**PROGETTO DEFINITIVO  
DELLA SECONDA LINEA TRANVIARIA DI BOLOGNA  
(TRATTO NORD LINEA VERDE)**

## PROCEDURA DI ASSOGGETTABILITA' A V.I.A. NODO DI INTERSCAMBIO CORTICELLA (SCREENING AMBIENTALE)

## Integrazioni alla documentazione presentata

Figura 1 - Nodo d'interscambio di Corticella - vedasi elaborato B381C-D-X00-TRM-URB-PP16-B

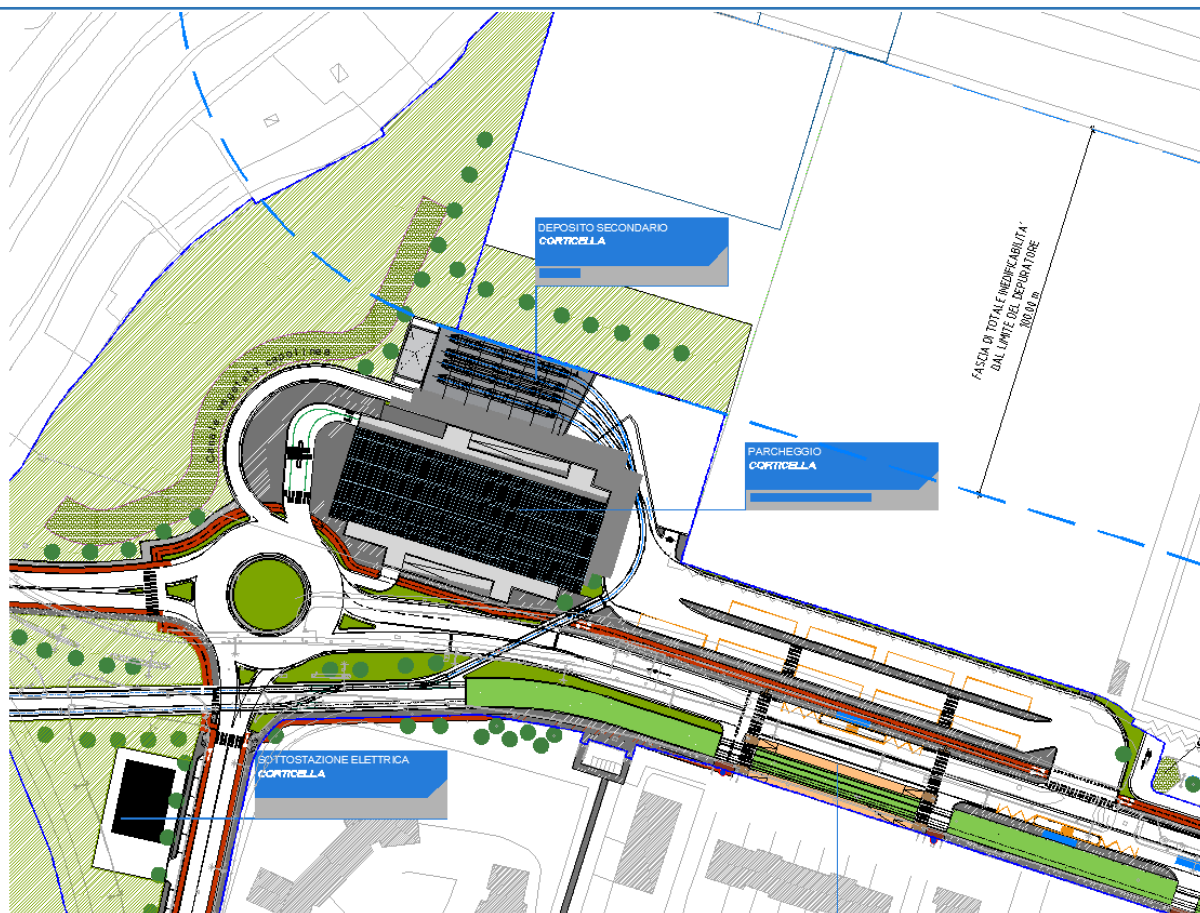
- 1. sulla base delle tavole presentate sembra verificarsi l'interferenza di parte del Nodo di Interscambio Nord, parcheggio, rimessa tram ed edificio di servizio proposti, con la fascia di rispetto assoluto con vincolo di inedificabilità data dalla presenza del depuratore Acque Reflue Urbane IDAR Bologna (100 metri dal perimetro dell'area del depuratore), generata ai sensi del paragrafo 1.2 dell'Allegato 4 della Deliberazione 4 febbraio 1977 del Comitato dei Ministri per la Tutela delle acque dall'inquinamento e dalla Tavola e Schede vincoli del PUG. Presentare, pertanto, una tavola in scala adeguata con la sovrapposizione del progetto proposto al fine di accertare l'eventuale interferenza;*

La nuova versione del nodo di scambio tiene conto del vincolo di inedificabilità sopra richiamato, così come chiaramente evidenziato nello schema sotto riportato.
